LAUDO / CHECK LIST DE ACESSIBILIDADE PARA AVALIAÇÃO DE CONFORMIDADE ÀS NORMAS DE ACESSIBILIDADE (CONFORME NBR 9050:2020)

UNIDADE / ÓRGÃO	ADVOCACIA GERAL DA UNIÃO - AGU		TOTAL DE PAVTOS	13
CIDADE	SÃO PAULO	ESTADO	SÃO PAULO	
RUA / AV	RUA BELA CINTRA	Nº	657	ÁREA TOTAL 10.285,00
BAIRRO	CONSOLAÇÃO	ANO DE CONSTRUÇÃO	2007	
ATENDE PÚBLICO	SIM <input checked="" type="checkbox"/> NÃO <input type="checkbox"/>	DATA HABITE-SE	29 de dezembro de 2009	
SITUAÇÃO DO IMÓVEL	PRÓPRIO <input type="checkbox"/> LOCADO <input checked="" type="checkbox"/> CEDIDO <input type="checkbox"/>	DATA DO LAUDO	Out. 2025	
RESPONSÁVEL PELA ELABORAÇÃO DO LAUDO (NOME, FORMAÇÃO (Arq. ou Eng.), CREA / CAU)	Regina S. K. Hosoda		Nº DA ART OU RRT / DATA DE EMISSÃO	XXXXXXX

Foto 1

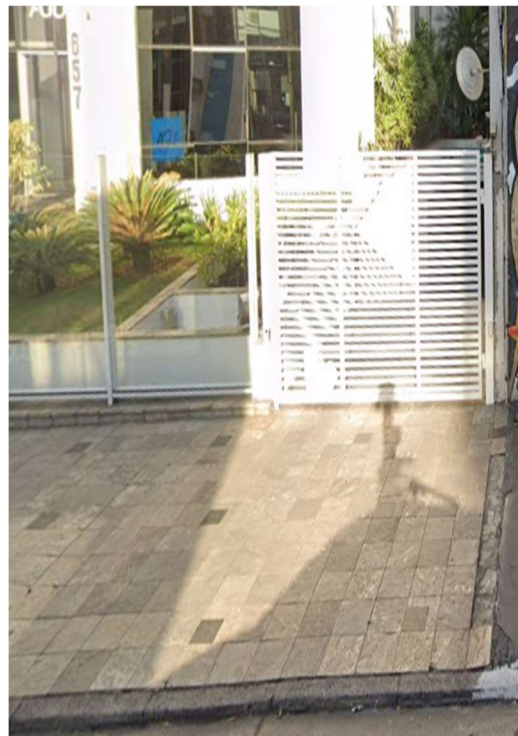
SIM	NÃO	JUSTIFICATIVA
X		Projeto para adequação da inclinação na calçada, no trecho de acesso lateral do prédio (foto 1)

Item da NBR9050	3.3 QUANTO ÀS RAMPAS NO ACESSO:	ATENDE NBR9050-2020		NÃO SE APLICA	OBSERVAÇÕES
		SIM	NÃO		
6.1.1.2	a) Existe rampa no acesso?	X			Existe uma rampa na entrada lateral esquerda do prédio, porém o portão fica fechado (Foto 1)

NECESSITA PROJETO ?	SIM	NÃO	JUSTIFICATIVA
	<input checked="" type="checkbox"/>	<input type="checkbox"/>	Projeto para adequação da inclinação na calçada, no trecho de acesso lateral do prédio (acesso de cadeirante)

Foto 35

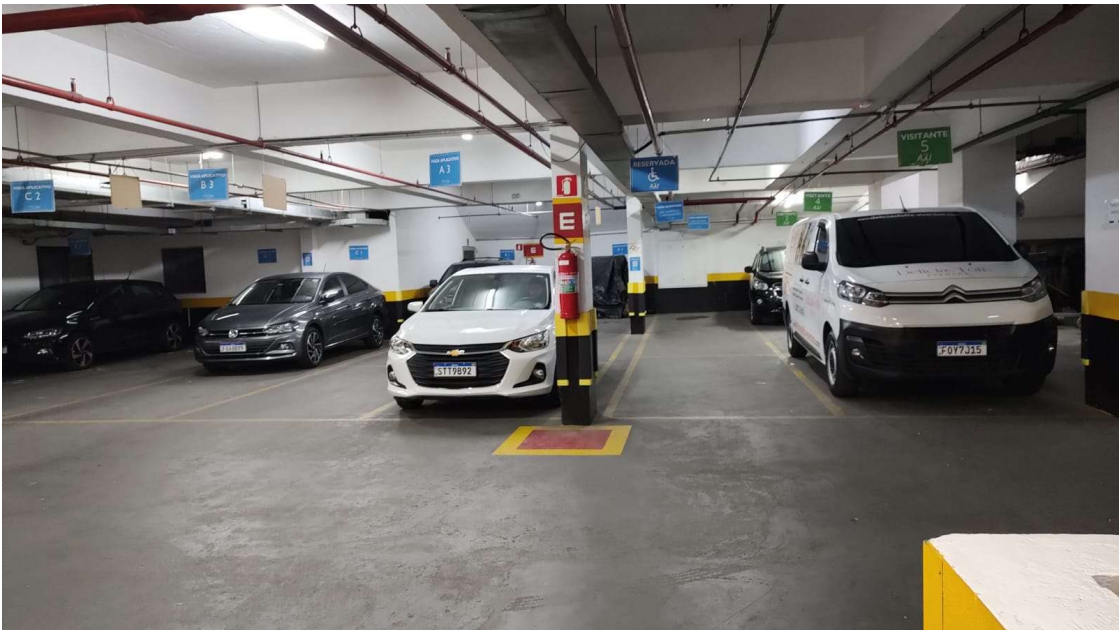
Item da NBR9050	2. ESTACIONAMENTO	ATENDE NBR9050-2020		NÃO SE APLICA	OBSERVAÇÕES
		SIM	NÃO	Não se aplica	Observações
6.3.2 e 6.14.1.2	a) O piso do estacionamento é antiderrapante, regular e estável?	X			2º subsolo (foto 35) e 1º subsolo (foto 36)
